Upřesnění metodického postupu pro stanovení zaručených úspor (podklad pro aktualizaci nabídek)

NADLIMITNÍ VEŘEJNÁ ZAKÁZKA NA SLUŽBY
jednací řízení s uveřejněním

Poskytování energetických služeb metodou EPC při rekonstrukci energetického hospodářství v příspěvkové organizaci Nemocnice Břeclav

Evidenční číslo veřejné zakázky: 642618

Obr. 2: pavilon E, 1.NP, ARO, CS (pro ARO a operační sály VZT na střeše)

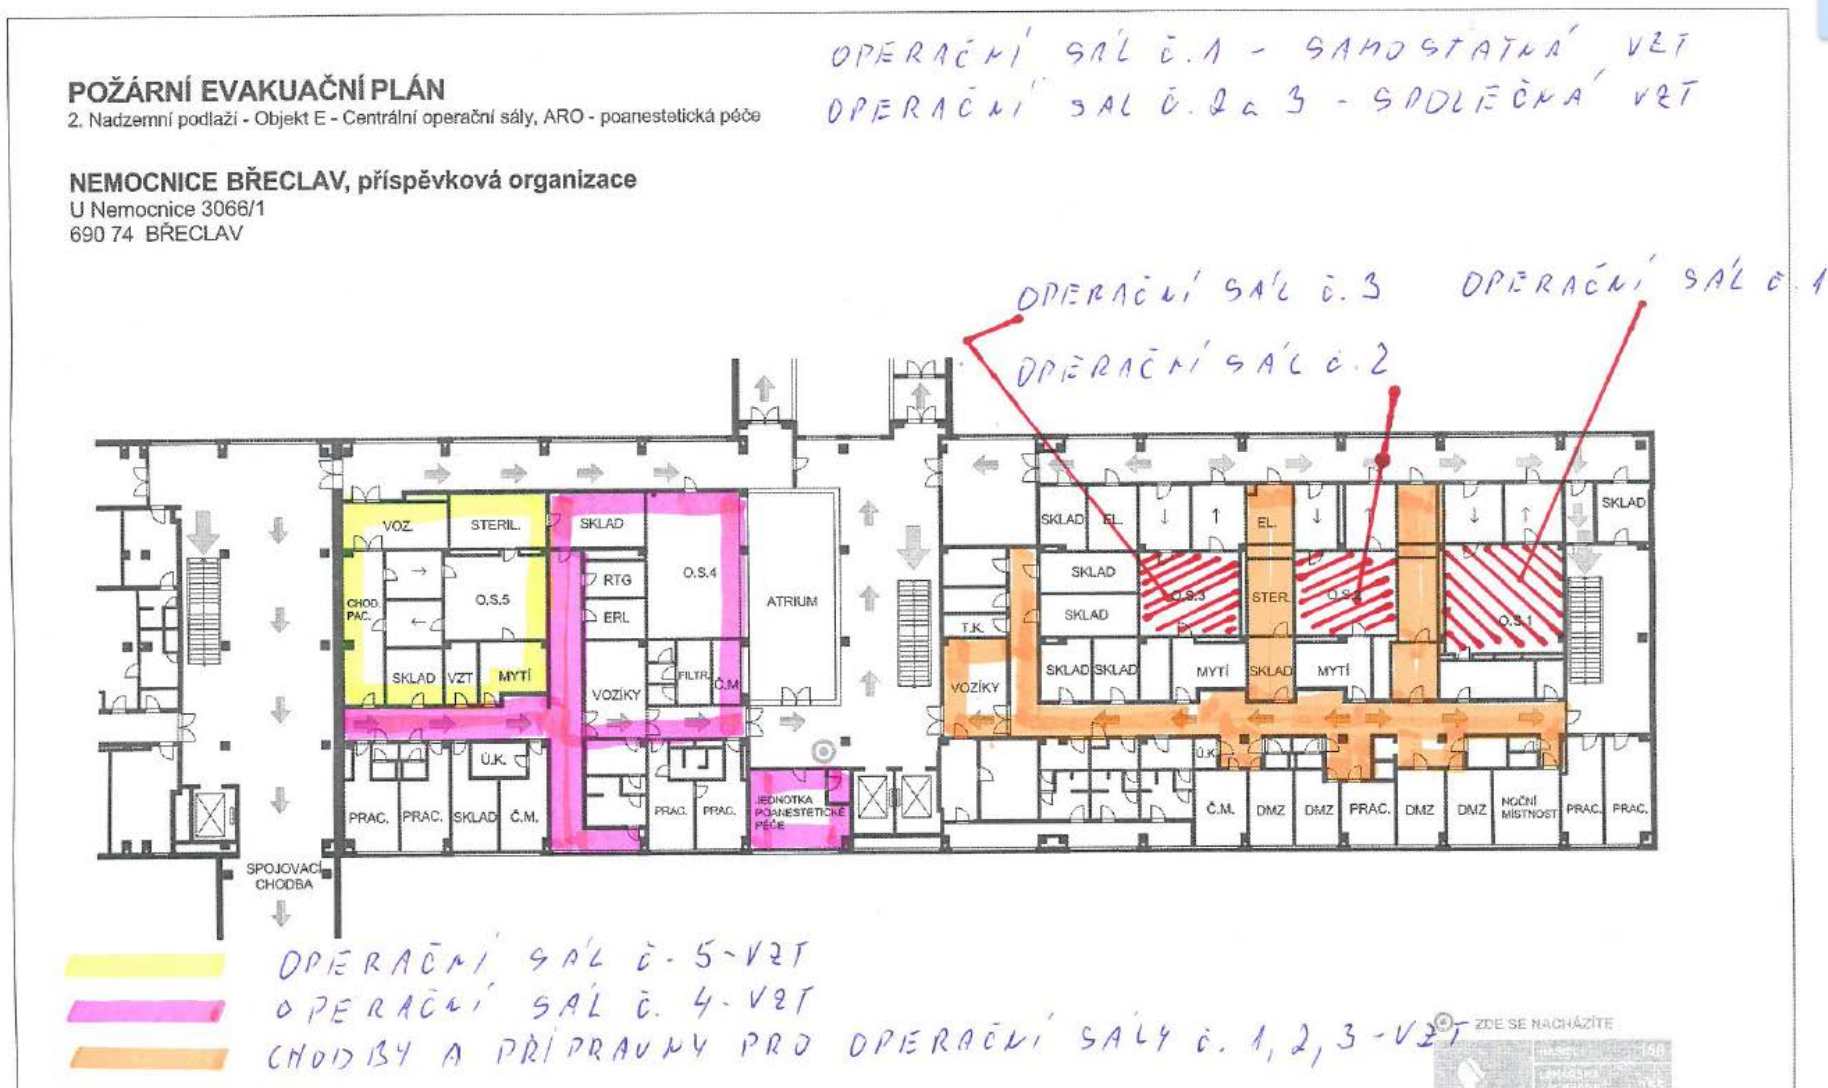
18. Obsluhované prostory VZT jednotkami pavilonu E

VZT jednotky pavilonu E obsluhují konkrétní prostory následovně::

1 ks VZT NICKEL NHKB 32 HYD 29 kW - Operační sál č.5	motorový výk. 1x10,2 kW	24 hodin
1 ks VZT NICKEL NHKB 32 HYD 21 kW - Operační sál č.1	motorový výk. 1x 8,6 kW	24 hodin
2 ks VZT NICKEL NHKB 32 HYD 26 kW -Chodby operační sály VZT + umývárna sterilizace na operačních sálech (sterilizační autoklávy) - Příprava sálů	motorový výk. 2x 8,8 kW	24 hodin
1 ks VZT NICKEL NHKB 32 HYD 27 Kw - Operační sál 2 + sál 3	motorový výk. 1x 9,2 kW	24 hodin
1 ks VZT Janka Radotín BCK 10 - ARO - RES	motorový výk. 1x 8,6 kW	24 hodin
1 ks VZT Janka Radotín BCK 25 - Centrální sterilizace	motorový výk. 1x 16 kW	24 hodin
2 ks VZT Janka Radotín BCK 6 - Zákrokový sál pro ARO - Operační sál č.4	motorový výk. 2x 4,6 kW	24 hodin
1 ks VZT Janka Radotín - Sušárna vozíků	motorový výk. 1x 3,8 kW	2 hodiny

PRO ARO A OPERAČNÍ SÁLY JSOU VZT
UMÍSTĚNY NA STŘEŠI

ŽÁKROKOVÝ SÁL - SOLO VZT, BEZ OTOPIVÝCH TĚLES
ARO - RES - VZT + OTOPIVÝCH TĚLES
CENTRÁLNÍ STERILIZACE - VZT + OTOPIVÝCH TĚLES
